Mission régionale d'autorité environnementale
CENTRE - VAL DE LOIRE

Avis délibéré sur
la création du demi-diffuseur de Restigné sur l'autoroute A85
à Coteaux-sur-Loire (37)

N°MRAe 2024-4876

Figure 7 : nature précise des mesures compensatoires envisagées (Source : « Définition des mesures compensatoires zones humides et espèces protégées »)

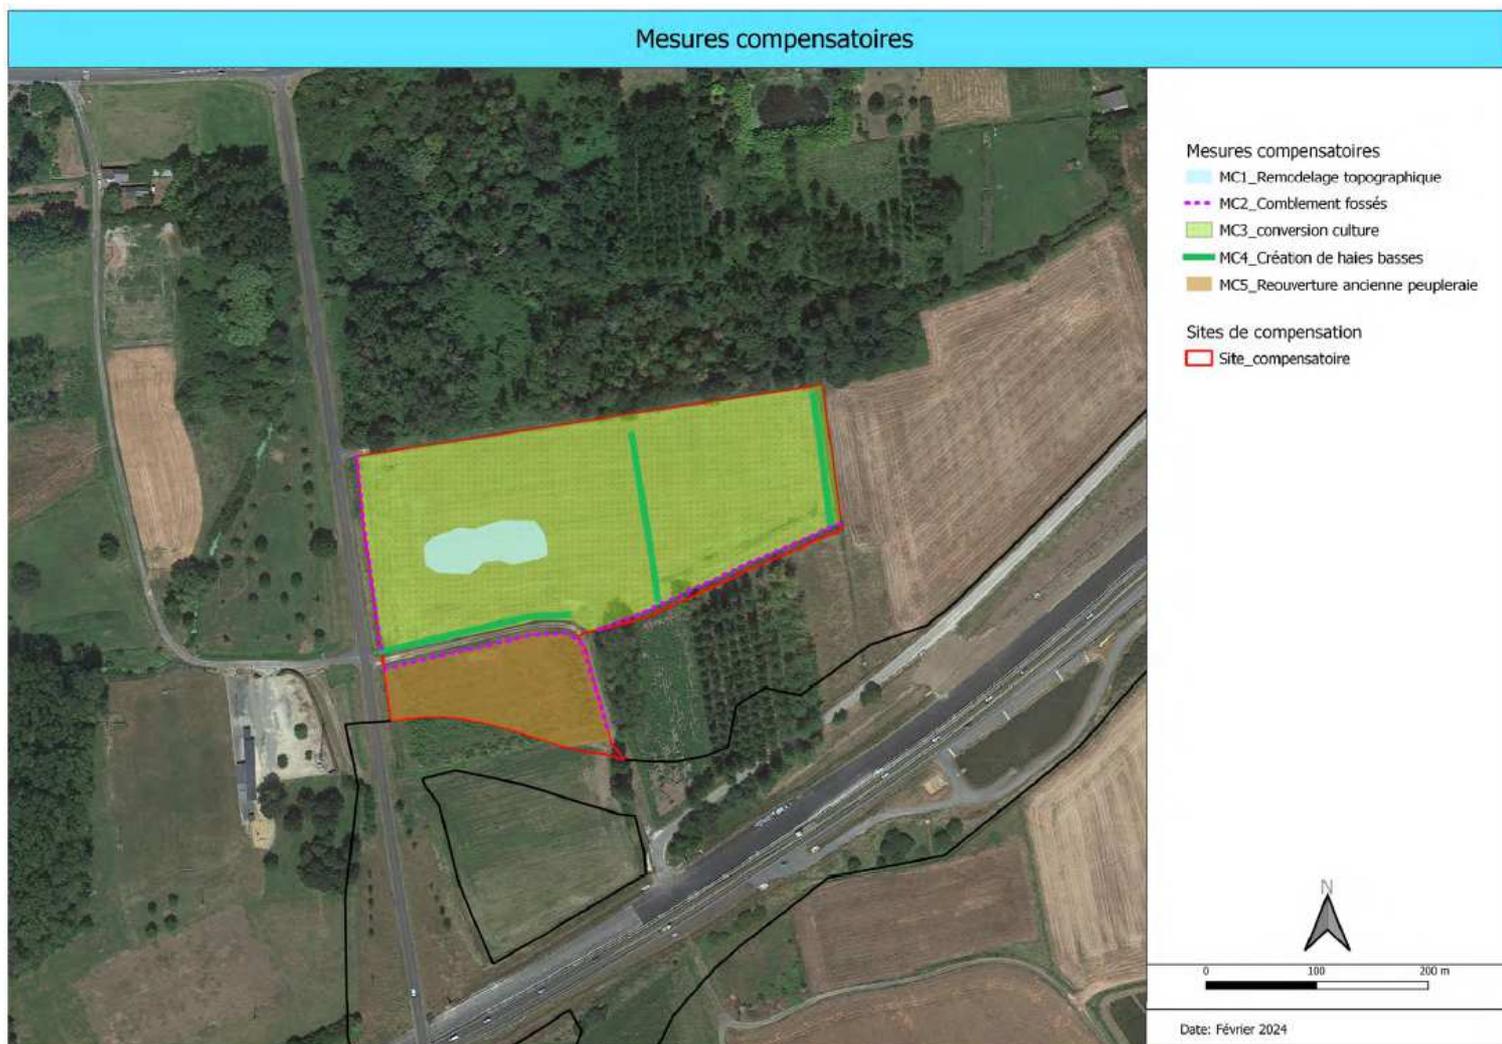
Compte-tenu du niveau de généralité de cette mesure dans l'étude d'impact, l'autorité environnementale reporte dans le présent avis la mesure compensatoire.

S'agissant du planning de mise en place de la mesure compensatoire, l'engagement du maître d'ouvrage est peu précis.

L'autorité environnementale recommande de finaliser la mise en place de la mesure compensatoire avant le début des travaux.
